# A.O.U.P. PAOLO GIACCONE

Lavori in appalto integrato e servizi tecnici di ingegneria e architettura per adeguamento e/o miglioramento della vulnerabilità sismica Edificio 25 (Ex Clinica Medica II) dell'A.O.U.P. Paolo Giaccone di Palermo

## PROGETTO DI VARIANTE

## RELAZIONE TECNICA GENERALE E DI CALCOLO

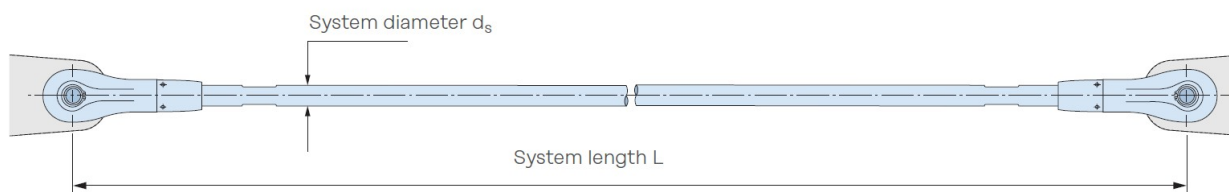
Il mantenimento del vecchio telaio in c.a. richiede, tuttavia, una soluzione alternativa per la realizzazione del nuovo telaio di testata per garantire la distanza minima necessaria tra il nuovo telaio dell'Edificio 25 ed il vecchio telaio (reso solidale con l'Edificio 26).

La PV ha predisposto tale soluzione alternativa che prevede che il telaio di testata sia irrigidito con inserimento di controventi a croce così da limitarne l'ingombro e garantire l'ampiezza del giunto senza necessità di rimuovere il vecchio telaio in c.a.

Al fine di non demolire la pensilina di copertura la trave di ultimo impalcato non è stata demolita e verrà sostenuta di contro dal nuovo adiacente telaio metallico.

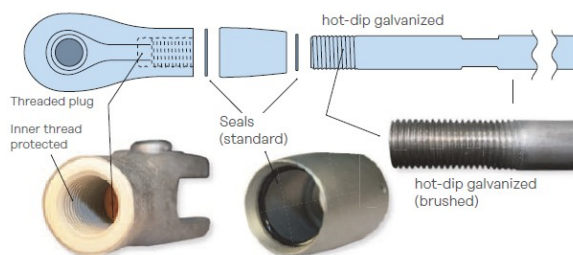
Nell'intervento N.8 del PE veniva descritta la lavorazione in corrispondenza del giunto tra Corpo Centrale e Ala OVEST. In particolare, nel PE era previsto l'utilizzo di shock transmitter in prossimità del giunto per evitare possibili martellamenti. Per assolvere alla stessa funzione nella lavorazione N.8var si predispone l'utilizzo di ritegni elastici costituiti da coppie di barre tipo Halfen Detan Rod Systems dimensione M36.

Questi ritegni ancorati opportunamente ai ringrossi dei pilastri e delle travi in corrispondenza della quota dei solai esistenti, evitano il martellamento tra i due fabbricati, rendendoli solidali nella direzione principale del Corpo Centrale, ma per via del collegamento con testa a forchetta consentono gli spostamenti relativi nella direzione ortogonale.

Le barre saranno in totale n. 16 (due barre per impalcato e per prospetto) e avranno una lunghezza pari a circa 110 cm al lordo delle forchette. L'acciaio delle barre avrà una tensione caratteristica di snervamento almeno pari a 460Mpa e trattamento superficiale anticorrosivo ad elevate prestazioni.

L'acciaio delle piastre di ancoraggio dovrà essere del tipo S355. Le piastre saranno ancorate con n. 6 bulloni tipo M20 classe 8.8, con profondità di ancoraggio pari a 200 mm e rondelle di estremità da posizionare prima del getto.

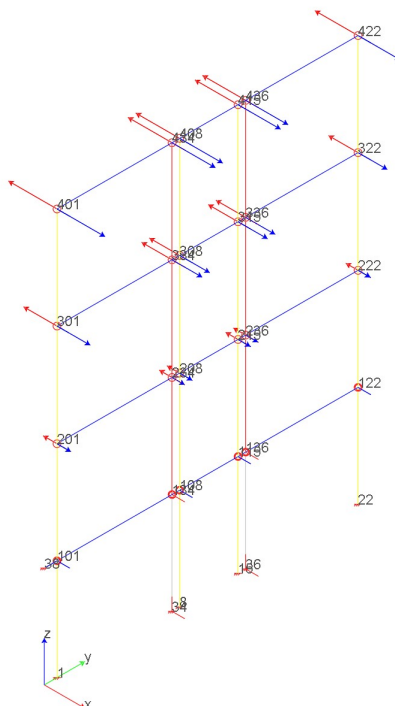
In relazione agli interventi strutturali diffusi sul fronte del piazzale nord per la realizzazione dei telai esterni di facciata, visto lo stato di conservazione delle finiture prospettiche, si è optato per la riqualificazione dei medesimi prospetti.

- la picchettatura degli intonaci ammalorati;
- il risanamento dei ferri dei telai esistenti in facciata;

- il rifacimento dell'intonaco delle porzioni precedentemente demolite;
- la posa nell'intera facciata di rasatura avente la funzione di omogeneizzare il supporto di tutto il fronte prospettico;
- posa di intonaco colorato in pasta con funzione di finitura a spessore. Resta inteso che i nuovi telai di facciata saranno trattati con boiaccia di protezione senza intonaco o pitturazione, al fine di evidenziare la differenza tra le finiture architettoniche e l'intervento di consolidamento di carattere strutturale.

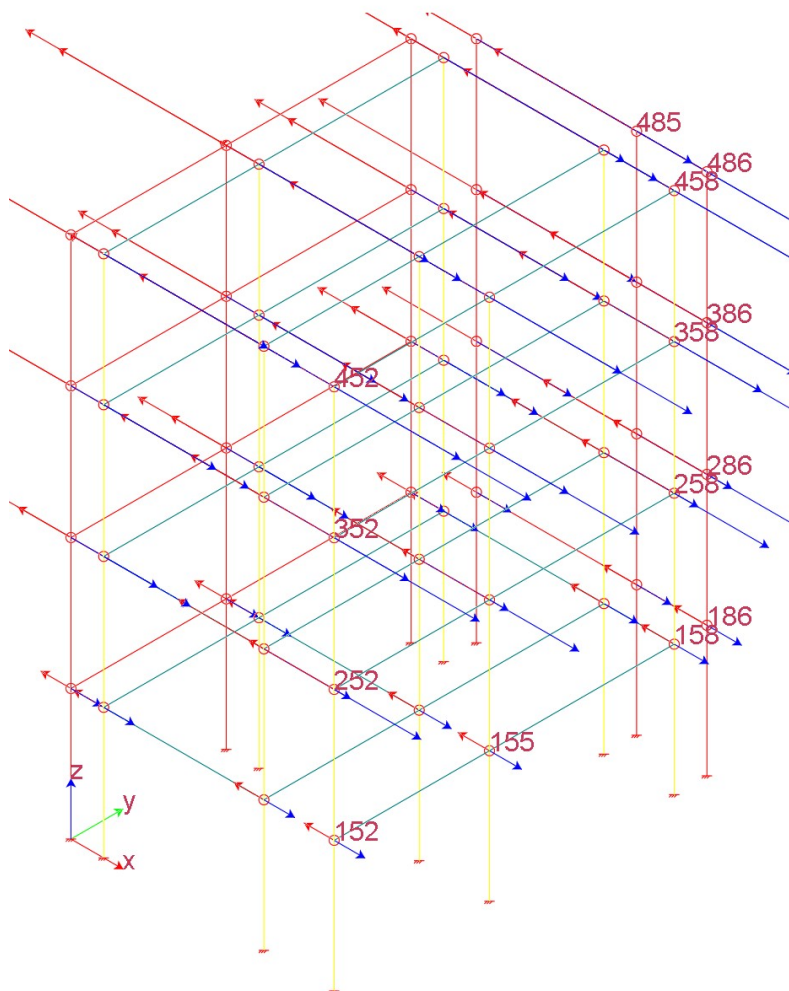
Spostamento primo impalcato dir x 0.60cm

Spostamento secondo impalcato dir x 1.70cm

Spostamento terzo impalcato dir x 2.67cm

Spostamento quarto impalcato dir x 3.37cm

Si può concludere dunque che il giunto sismico tra Ala EST e Corpo Centrale dovrà avere spessore minimo pari a 10 cm in copertura e potrà essere diminuito nel rispetto dei valori minimi riportati in tabella ai piani sottostanti.
